Observations et propositions dans le cadre de l'Enquête Publique concernant le P.P.R.I du Bassin Versant Basse. Castelnou.

Objet : Signalement de la concentration des eaux lors des crues engendrées par de fortes précipitations et proposition d'améliorations pour diminuer les apports d'eaux de pluie vers l'agglomération du Soler et le réseau de l'ASA d'en Munyas.

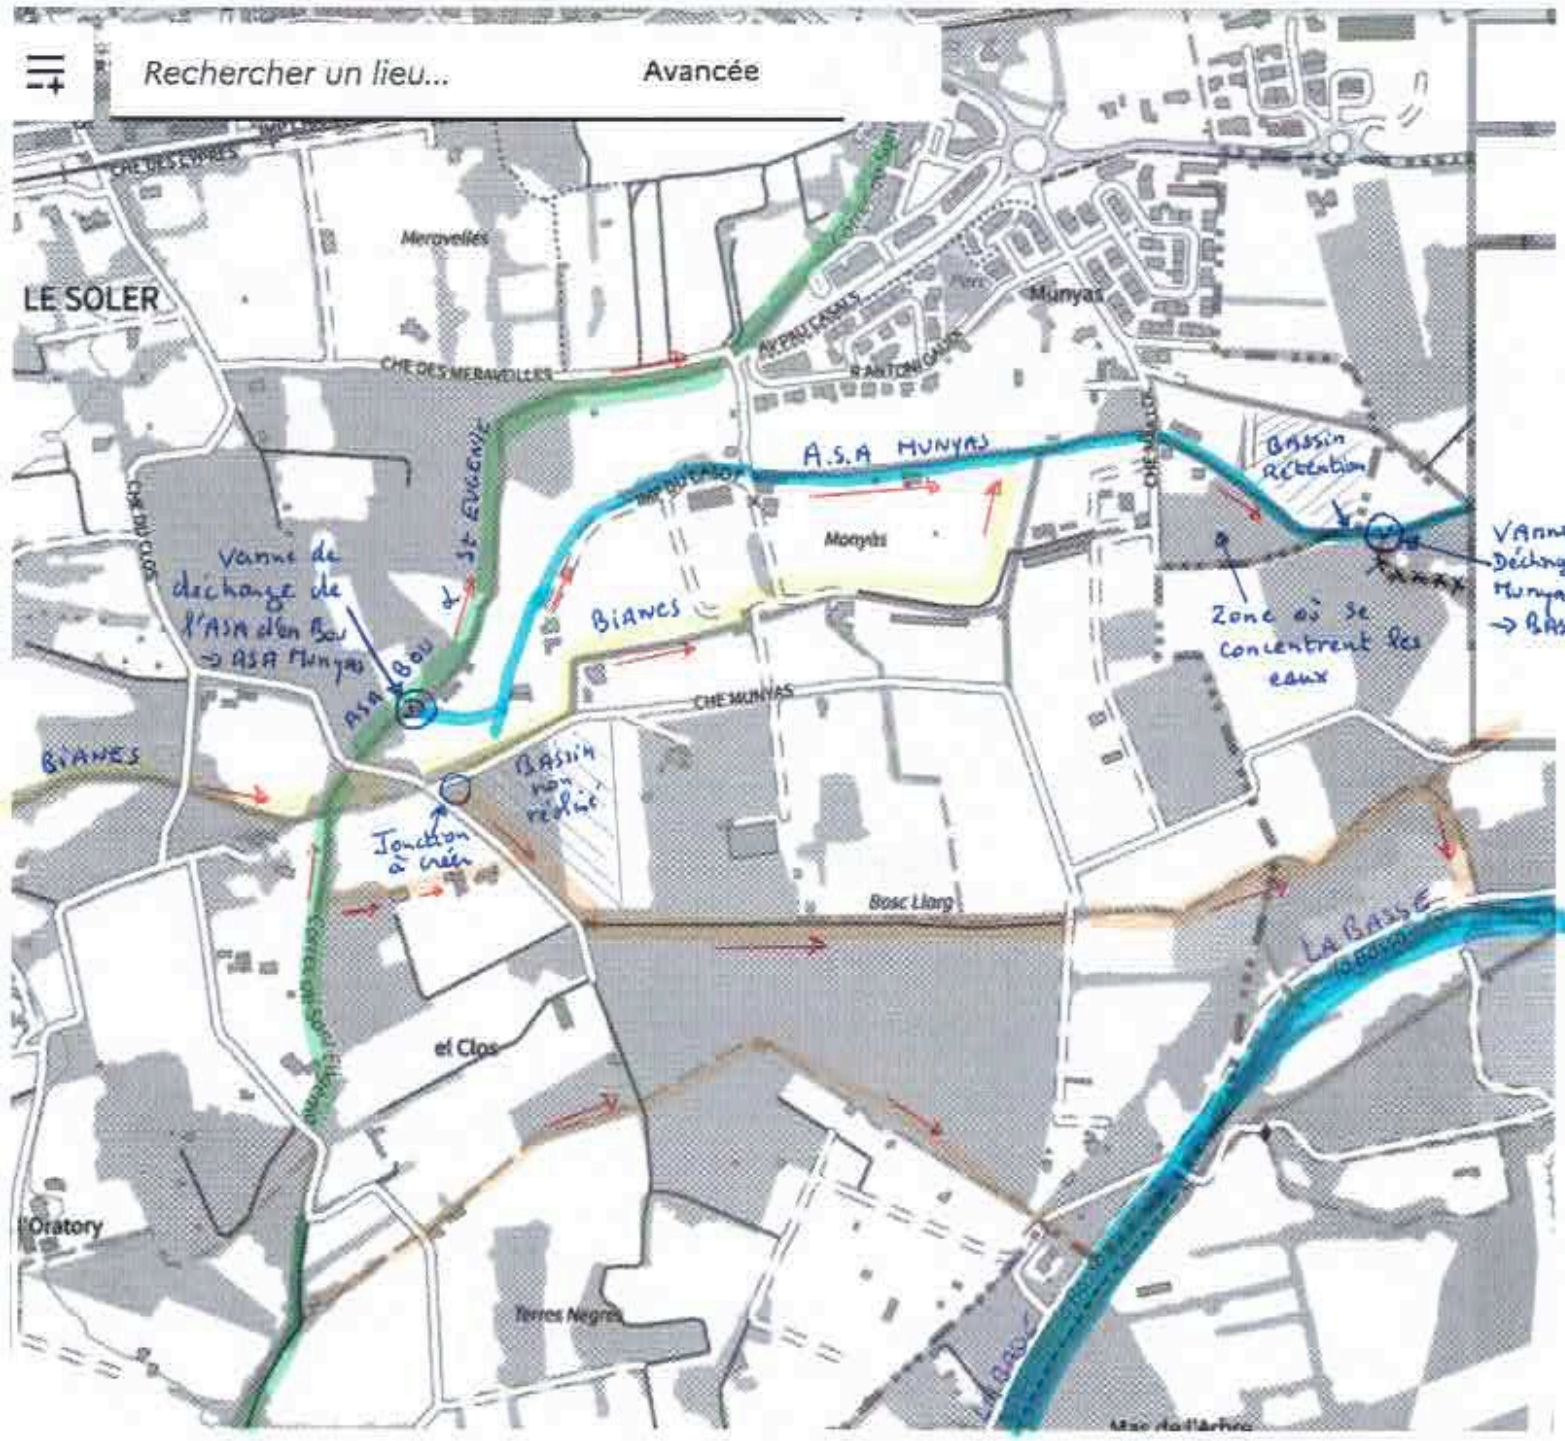
1/ Remettre en fonction les différentes possibilités de décharge du Rec d'en Bou vers la Basse, partout où cela est possible, en amont de la jonction avec le Rec d'en Biagnes.

2/ Réaliser une jonction entre l'actuelle décharge du Rec d'en Biagnes, Rec d'en Bou et l'ancien réseau du Rec d'en Biagnes qui va directement à la Basse.
Comme cela avait été prévu dans l'étude hydraulique, réalisée pour SMTBV, en 2020.

Déchages à rétablir

Décharge Biances

Décharges à réhabiliter

Décharge Biames actuelle
